**Avis de la Mission Régionale d'Autorité environnementale
Nouvelle-Aquitaine
sur le système d'assainissement des eaux usées domestiques
de la commune de Le Grand-Village-Plage (17)**

n°MRAe 2024APNA134

dossier P-2024-15905

Localisation du projet : Commune de Le Grand-Village-Plage (17)
Maître d'ouvrage : Eau 17
Avis émis à la demande de l'Autorité décisionnaire : Le Préfet de la Charente-Maritime
En date du : 6 mai 2024
Dans le cadre de la procédure d'autorisation : Autorisation environnementale
L'Agence régionale de santé et le Préfet de département au titre de ses attributions dans le domaine de l'environnement ayant été consultés.

Implantation du projet et sites Natura 2000 - extrait étude d'impact page 95

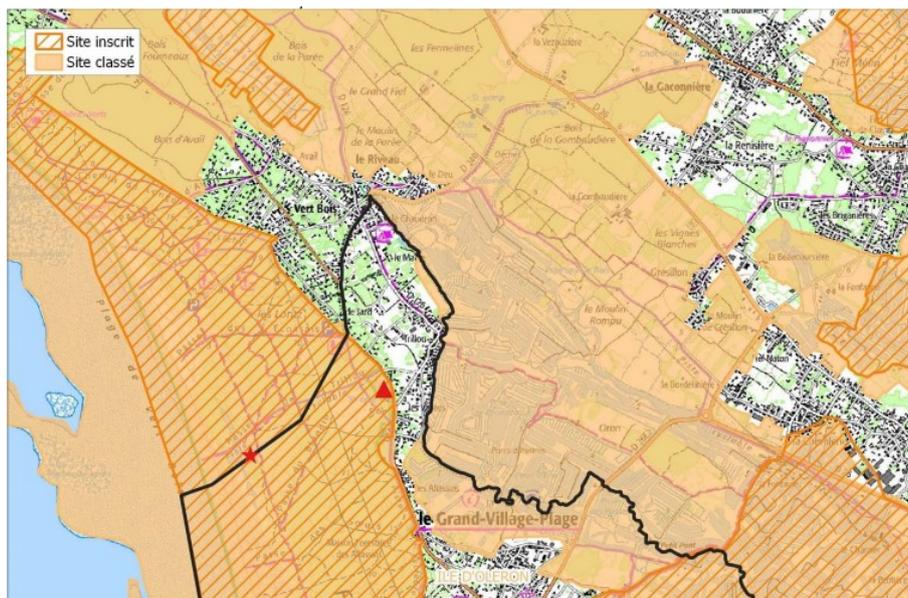
L'impact des rejets involontaires dans le fossé et la lette intradunaire sur le milieu naturel n'est pas développé dans le dossier.

La MRAe recommande de compléter l'étude d'impact par une analyse des enjeux faune et flore du secteur d'infiltration, notamment vis-à-vis des espèces à l'origine de la désignation du site Natura 2000, et leur sensibilité aux rejets de la station d'épuration.
